La Dott.ssa Gasparini introduce la discussione sul primo punto all'Ordine del Giorno:

Aree di competenza della Società Versalis S.p.A.

- A) Risposta alle osservazioni della Conferenza di Servizi decisoria del 10/10/2011, documentazione trasmessa da Versalis con nota prot. 279/2012 del 30/08/2012, acquisita dal MATTM al prot. 25306/TRI/DI del 7/09/2012;

Fig. 1: rappresentazione geometrica preliminare dei riporti misti a scarti (rappresentata in tavola 4b)

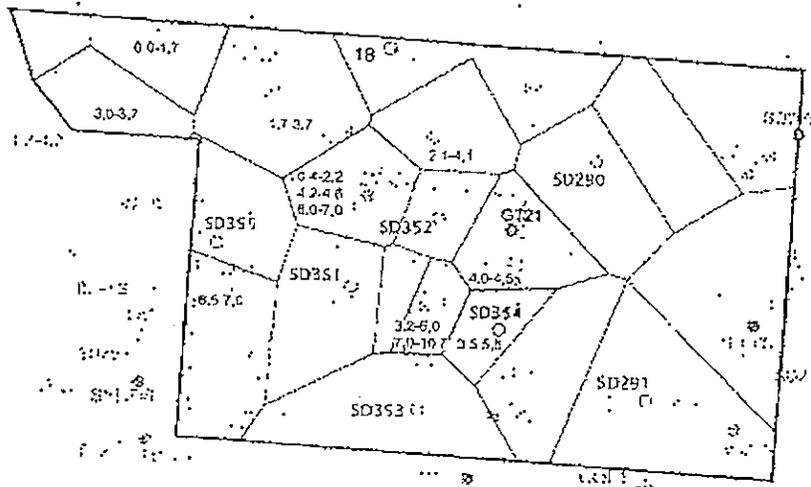
- Per quanto riguarda la presenza di riporti misti a scarti, si precisa che tale strato si caratterizza come sorgente primaria di contaminazione e qualora si trovino ulteriori aree oltre la delimitazione volumetrica individuata approssimativamente in tavola 4b (qui rappresentata in Fig. 1), tali materiali vanno isolati, rimossi o trattati e ad essi non si applica l'analisi di rischio. Si riscontra inoltre che nel sondaggio R2-13, tali rifiuti sono presenti in tre strati a diverse profondità. Si suggerisce che le operazioni su questo poligono procedano con grande attenzione per evitare da un lato l'eccessivo quantitativo dei materiali da conferire in discarica (per un volume di oltre 6000 m³ come riportato in Allegato 4 - Stima

Volumi) e al contempo evitare una sottostima del rischio, dovute alle inevitabili variazioni laterali degli spessori.

Fig. 2: sorgente TP2, TP3, TP4 nel suolo superficiale, area demaniale

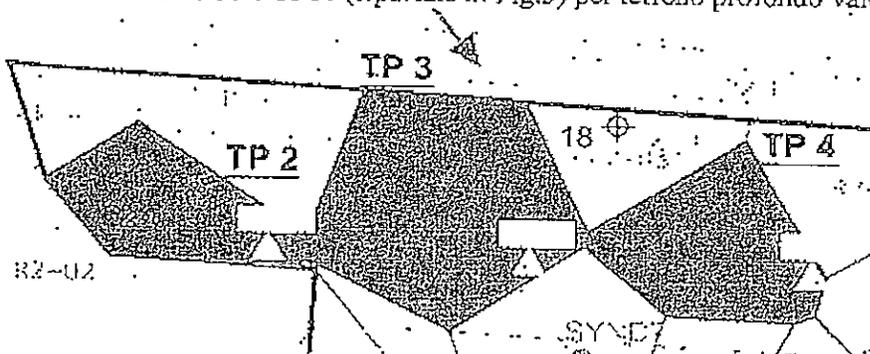
- Nell'area demaniale le sorgenti TP2, TP3, TP4 (Rportate in stralcio in Fig.2) sono in realtà un'unica sorgente, non sussistendo le condizioni per la suddivisione in subaree sulla base dei criteri di cui al par. 3.1.1b del manuale "Criteri metodologici per l'applicazione dell'analisi assoluta di rischio ai siti contaminati, rev.2", elaborato da APAT-ARPA-ISS-ISPEL (marzo 2008), pubblicato sul sito web dell'ISPRA al seguente link: <http://www.isprambiente.gov.it/files/temi/siti-contaminati-02marzo08.pdf>
- Per le aree TP1b e TP1c (riportate in Fig.3) per terreno profondo vale quanto sopra riportato.

Fig. 4: Processo decisionale per la valutazione del rischio e delle CSR nel caso in cui $C_{site} > C_{sat}$

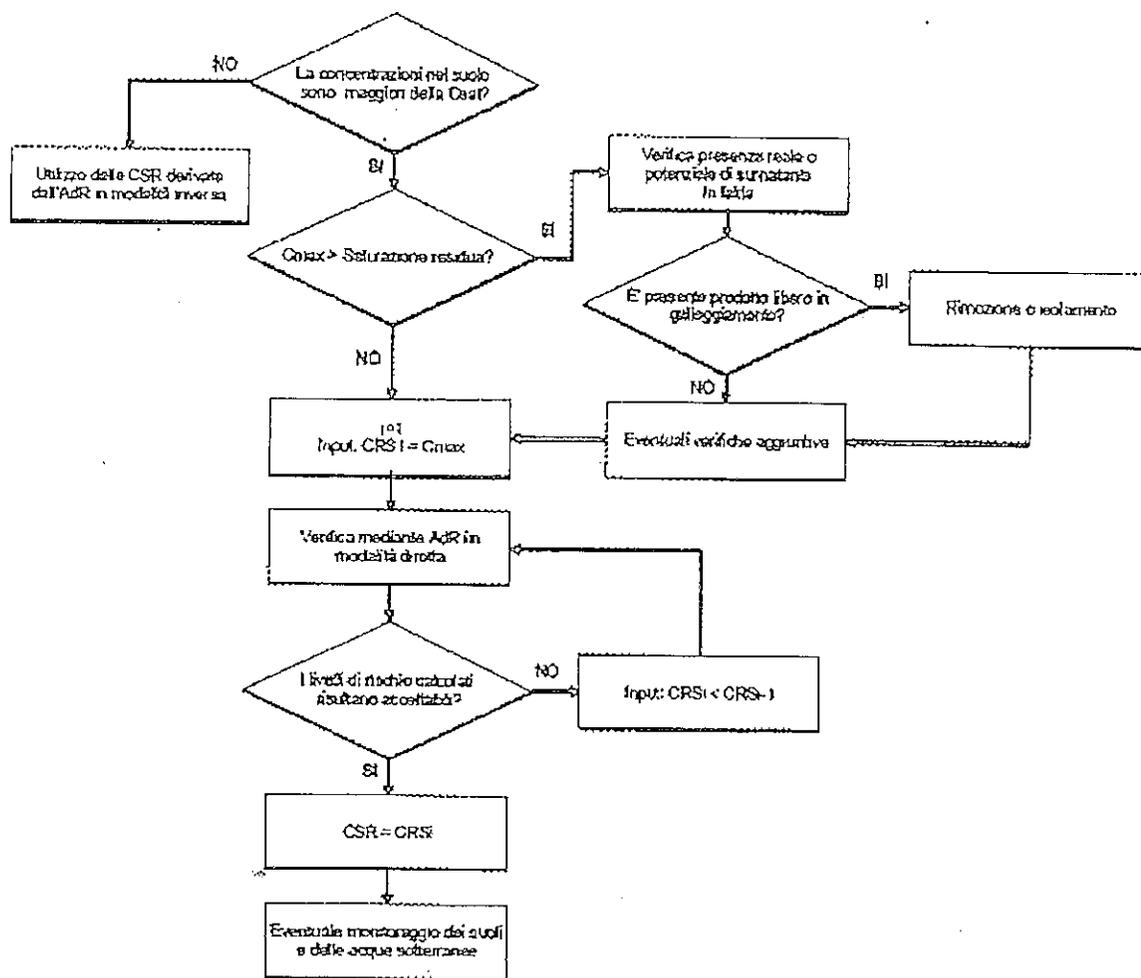
- Non si condividono i valori di collaudo espressi in tabelle 5.1 e successive presentate da pag. 21 a pag. 25 dell'elaborato. Si ritiene opportuno che per i composti organici per i quali $C > C_{sat}$, la CSR sia derivata come riportato nella Figura V. 5.4-1 dell'Appendice V, Applicazione dell'analisi di rischio ai punti vendita carburante, pubblicata nel sito web dell'ISPRA e liberamente scaricabile attraverso il link: <http://www.isprambiente.gov.it/files/temi/appendice-v-100609.pdf>

Si richiede quindi una nuova elaborazione dell'analisi di rischio sulla base delle osservazioni riportate, che dovrà contenere i files in formato editabile del software utilizzato (RBCA Toolkit).

Fig. 1: rappresentazione geometrica preliminare dei riporti misti a scarti (rappresentata in tavola 5c)

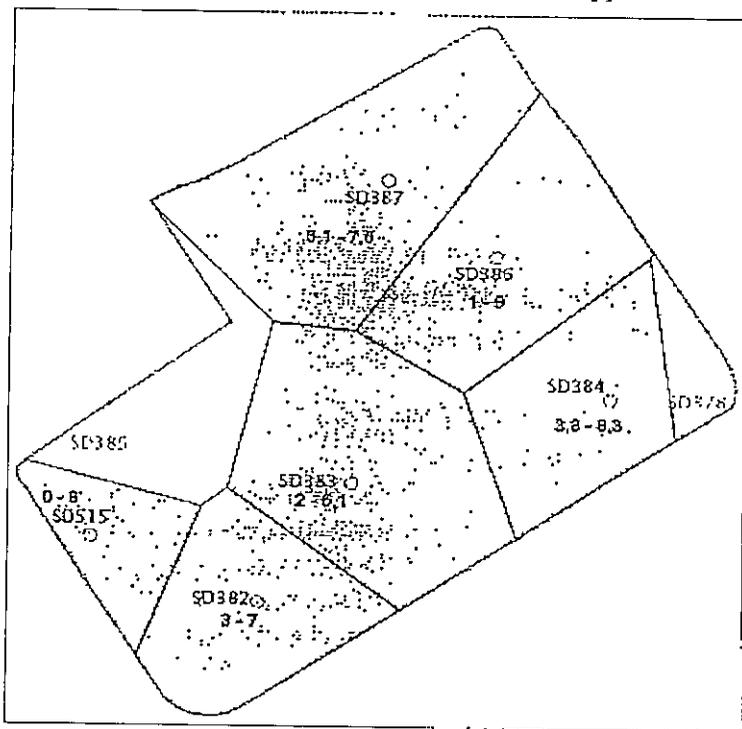
Per quanto riguarda la presenza di riporti misti a scarti, si precisa che tale strato si caratterizza come sorgente primaria di contaminazione e qualora si trovino ulteriori aree oltre la delimitazione volumetrica individuata approssimativamente in tavola 5c (qui rappresentata in Fig. 1), tali materiali vanno isolati, rimossi o trattati e ad essi non si applica l'analisi di rischio.

Fig. 2: scenario progettuale, terreni insaturi profondi (rappresentati in tavola 4)

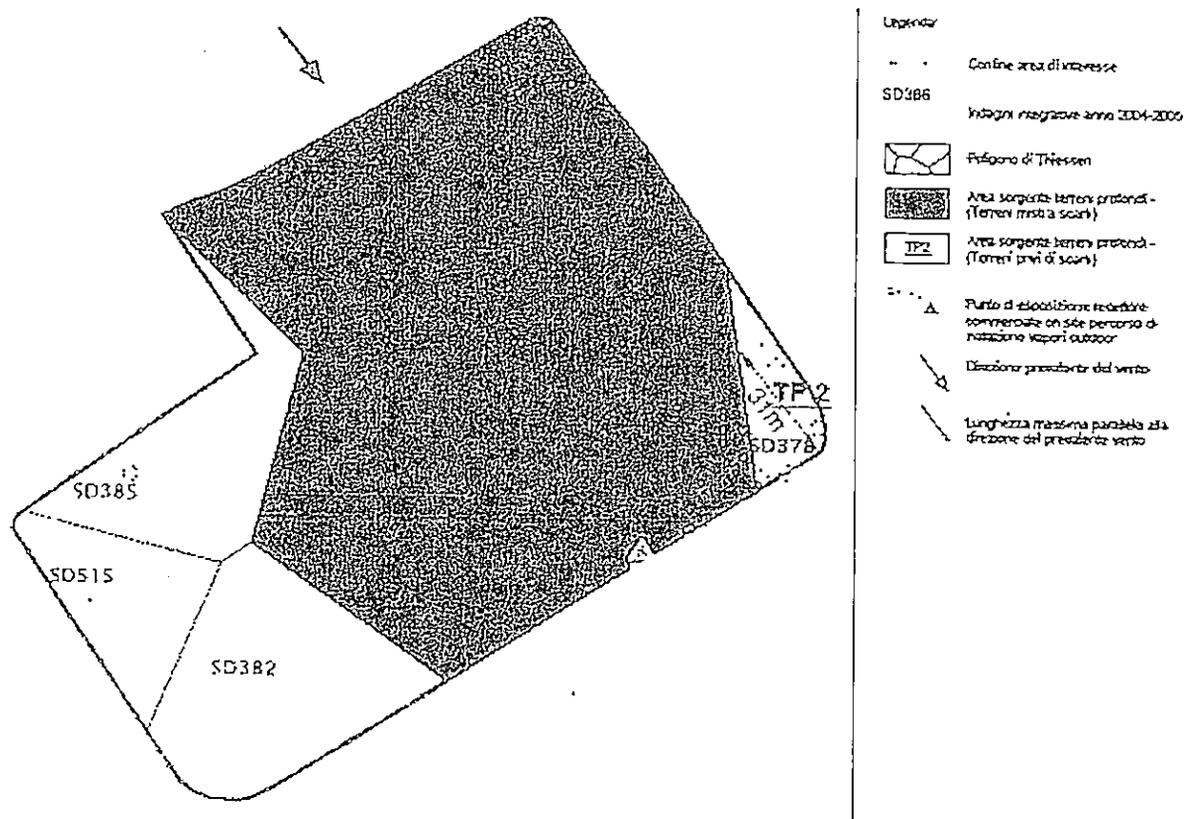
- Non si condivide l'applicazione dell'AdR alla sorgente TP1 (fig. 2) perché risulta la presenza di sorgenti primarie (riporti misti a scarti).
- Non si condivide la delimitazione della TP2 perché non prende in considerazione la massima lunghezza nella direzione prevalente del vento

Fig. 1: Contaminazione nel suolo superficiale ed edifici non di proprietà o comunque esclusi dall'Analisi di rischio (estratto da Tav.3 della documentazione presentata)

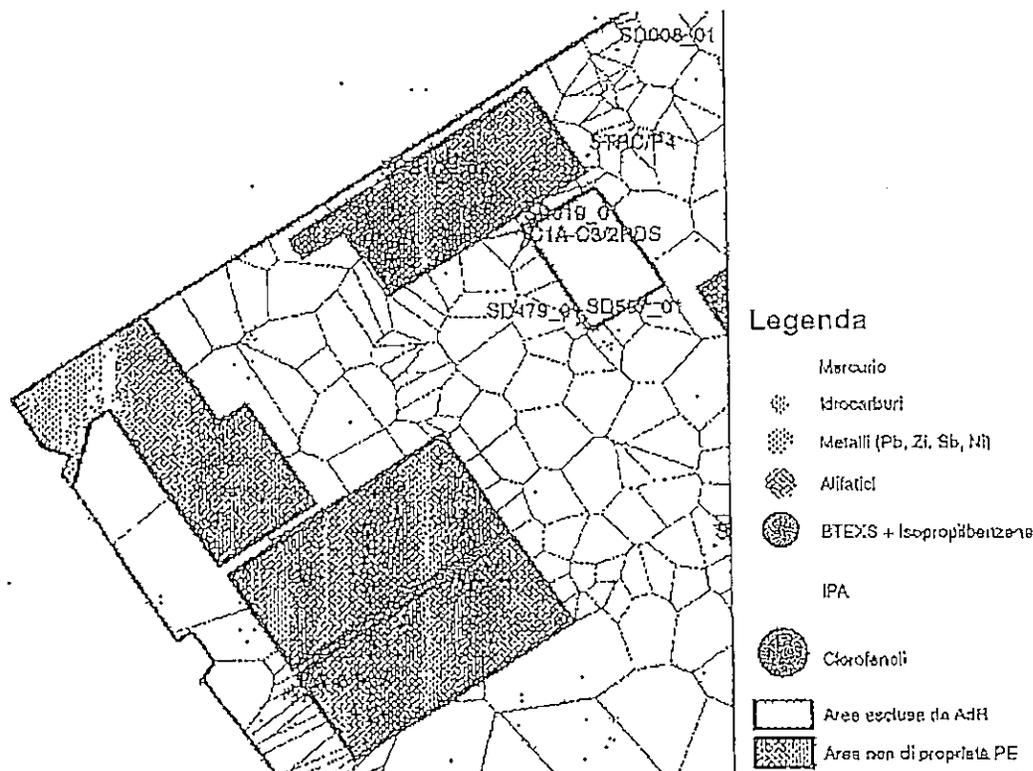
- Si segnala che il modello geologico presentato a pag. 31 dell'elaborato, non è supportato da adeguata documentazione. In particolare mancano la documentazione da cassette catalogatrici e le stratigrafie riassuntive. Si ricorda che ogni documento di analisi di rischio deve contenere tutte le informazioni necessarie all'Ente di Controllo per la corretta valutazione dell'elaborato.
- Si ritiene opportuno, stante la presenza di contaminanti volatili, nei poligoni di thiesen di suolo superficiale (Fig.1) e suolo profondo (Fig.2) adiacenti o ad una distanza inferiore a 30 metri ad edifici non di proprietà o comunque non presi in considerazione dall'Analisi di Rischio presentata, che nella rielaborazione della stessa, sia valutata anche l'inalazione indoor per queste sorgenti.

Fig. 3: Processo decisionale per la valutazione del rischio e delle CSR nel caso in cui $C_{site} > C_{sat}$

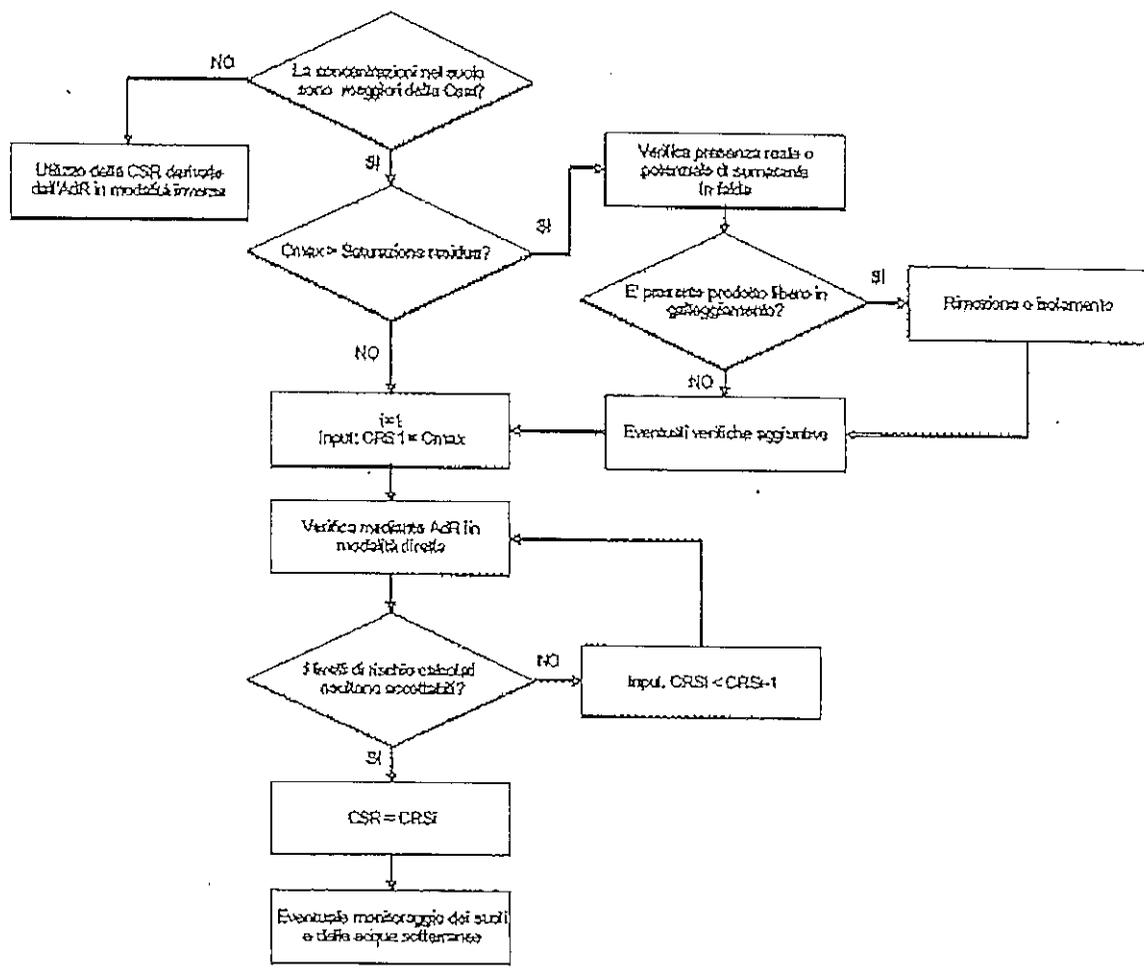
- Non si condivide la procedura seguita in Allegato 2. Si ritiene opportuno che per i composti organici per i quali $C > C_{sat}$, la CSR sia derivata come riportato nella Figura V. 5.4-1 dell'Appendice V, Applicazione dell'analisi di rischio ai punti vendita carburante, pubblicata nel sito web dell'ISPRA e liberamente scaricabile attraverso il link: <http://www.isprambiente.gov.it/files/temi/appendice-v-100609.pdf> (qui riportata in Fig.3)

Fig. 1: Contaminazione nel suolo superficiale ed edifici non di proprietà o comunque esclusi dall'Analisi di rischio (estratto da Tav.3 della documentazione presentata)

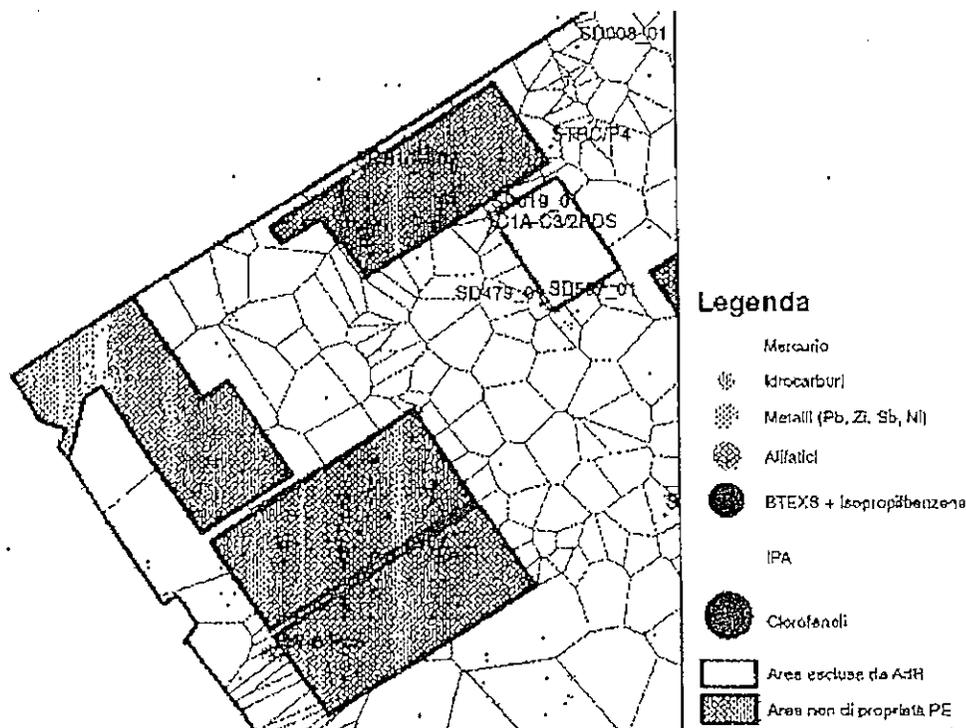
- Si segnala che il modello geologico presentato a pag. 31 dell'elaborato, non è supportato da adeguata documentazione. In particolare mancano la documentazione da cassette catalogatrici e le stratigrafie riassuntive. Si ricorda che ogni documento di analisi di rischio deve contenere tutte le informazioni necessarie all'Ente di Controllo per la corretta valutazione dell'elaborato.
- Si ritiene opportuno, stante la presenza di contaminanti volatili, nei poligoni di thiesen di suolo superficiale (Fig.1) e suolo profondo (Fig.2) adiacenti o ad una distanza inferiore a 30 metri ad edifici non di proprietà o comunque non presi in considerazione dall'Analisi di Rischio presentata, che nella rielaborazione della stessa, sia valutata anche l'inalazione indoor per queste sorgenti.

Fig. 3: Processo decisionale per la valutazione del rischio e delle CSR nel caso in cui $C_{site} > C_{sat}$

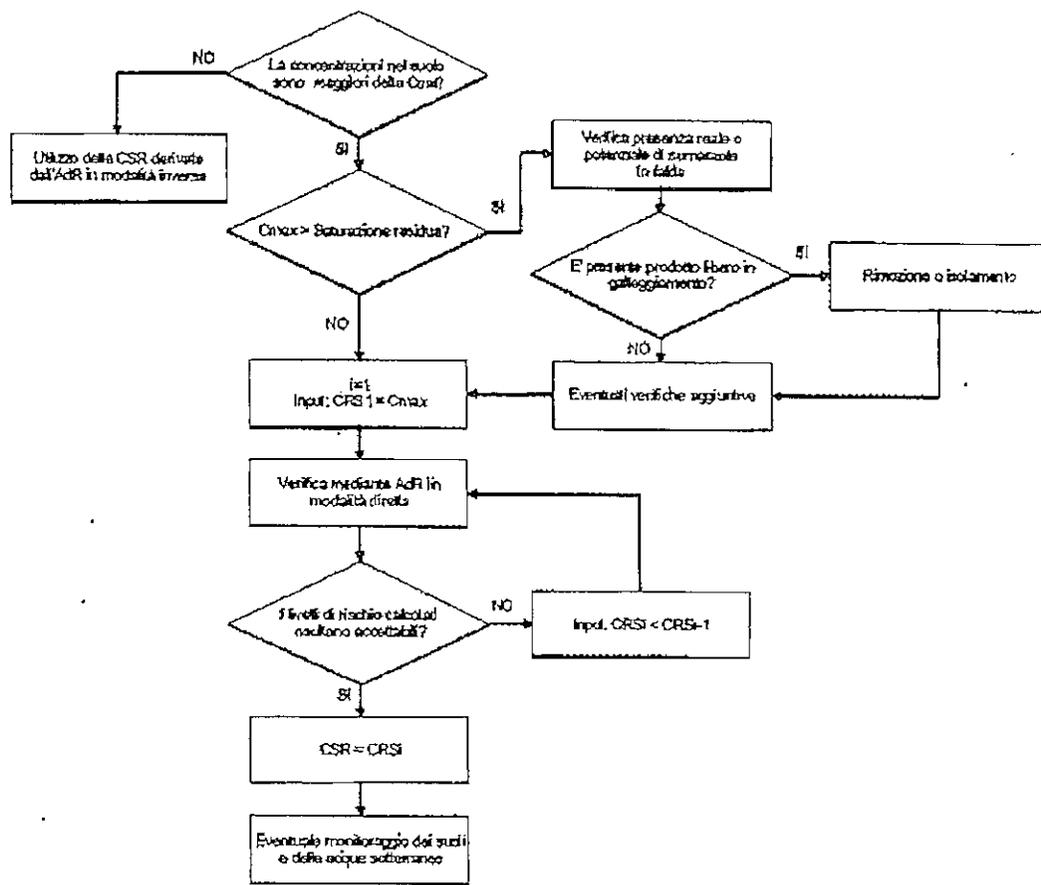
- Non si condivide la procedura seguita in Allegato 2. Si ritiene opportuno che per i composti organici per i quali $C > C_{sat}$, la CSR sia derivata come riportato nella Figura V. 5.4-1 dell'Appendice V, Applicazione dell'analisi di rischio ai punti vendita carburante, pubblicata nel sito web dell'ISPRA e liberamente scaricabile attraverso il link: <http://www.isprambiente.gov.it/files/temi/appendice-v-100609.pdf> (qui riportata in Fig.3)

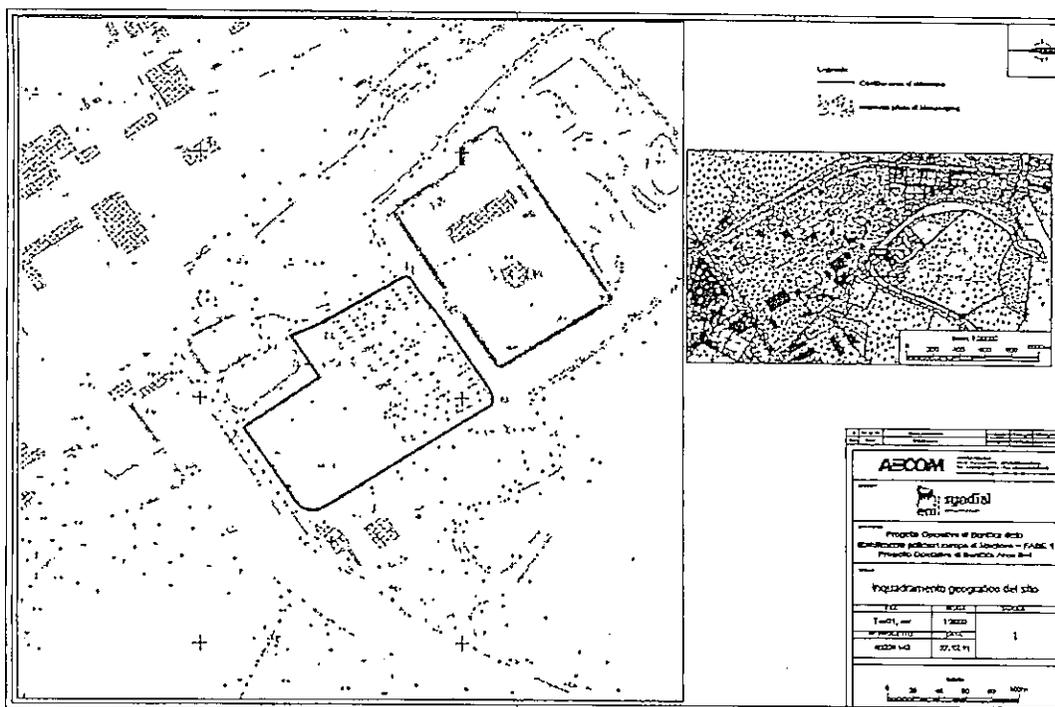
Facendo riferimento ai poligoni di Thiessen evidenziati si ritiene opportuno riformulare l'AdR raggruppando le seguenti sorgenti:

Fig. 1: rappresentazione geometrica preliminare dei riporti misti a scarti (rappresentata in tavola 4b)

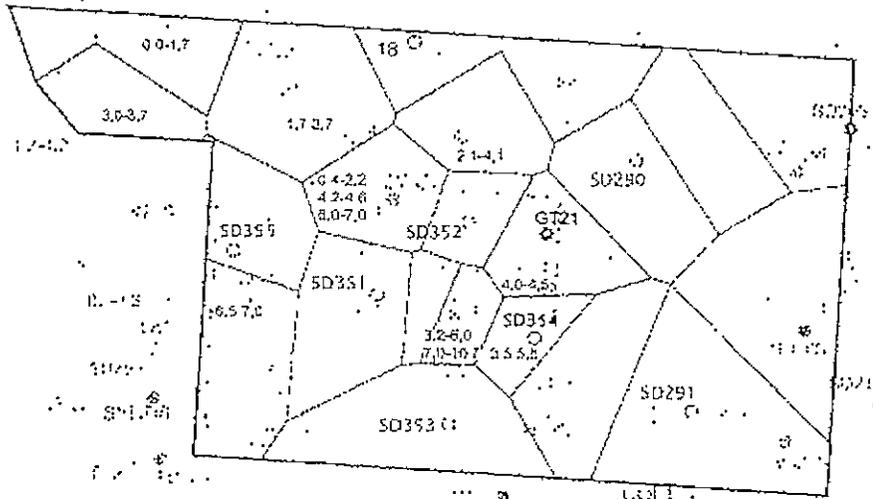
- Per quanto riguarda la presenza di riporti misti a scarti, si precisa che tale strato si caratterizza come sorgente primaria di contaminazione e qualora si trovino ulteriori aree oltre la delimitazione volumetrica individuata approssimativamente in tavola 4b (qui rappresentata in Fig. 1), tali materiali vanno isolati, rimossi o trattati e ad essi non si applica l'analisi di rischio. Si riscontra inoltre che nel sondaggio R2-13, tali rifiuti sono presenti in tre strati a diverse profondità. Si suggerisce che le operazioni su questo poligono procedano con grande attenzione per evitare da un lato l'eccessivo quantitativo dei materiali da conferire in discarica (per un volume di oltre 6000 m³ come riportato in Allegato 4 - Stima

Volumi) e al contempo evitare una sottostima del rischio, dovute alle inevitabili variazioni laterali degli spessori.

Fig. 2: sorgente TP2, TP3, TP4 nel suolo superficiale, area demaniale

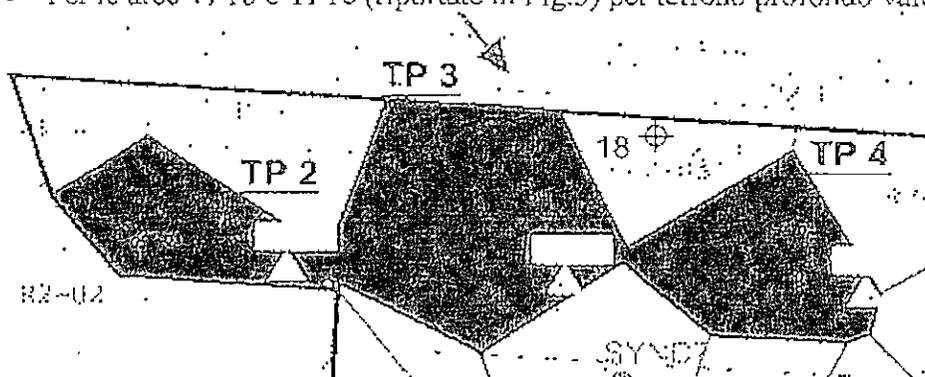
- Nell'area demaniale le sorgenti TP2, TP3, TP4 (Rportate in stralcio in Fig.2) sono in realtà un'unica sorgente, non sussistendo le condizioni per la suddivisione in subaree sulla base dei criteri di cui al par. 3.1.1b del manuale "Criteri metodologici per l'applicazione dell'analisi assoluta di rischio ai siti contaminati, rev.2", elaborato da APAT-ARPA-ISS-ISPEL (marzo 2008), pubblicato sul sito web dell'ISPRA al seguente link: <http://www.isprambiente.gov.it/files/temi/siti-contaminati-02marzo08.pdf>
- Per le aree TP1b e TP1c (riportate in Fig.3) per terreno profondo vale quanto sopra riportato.
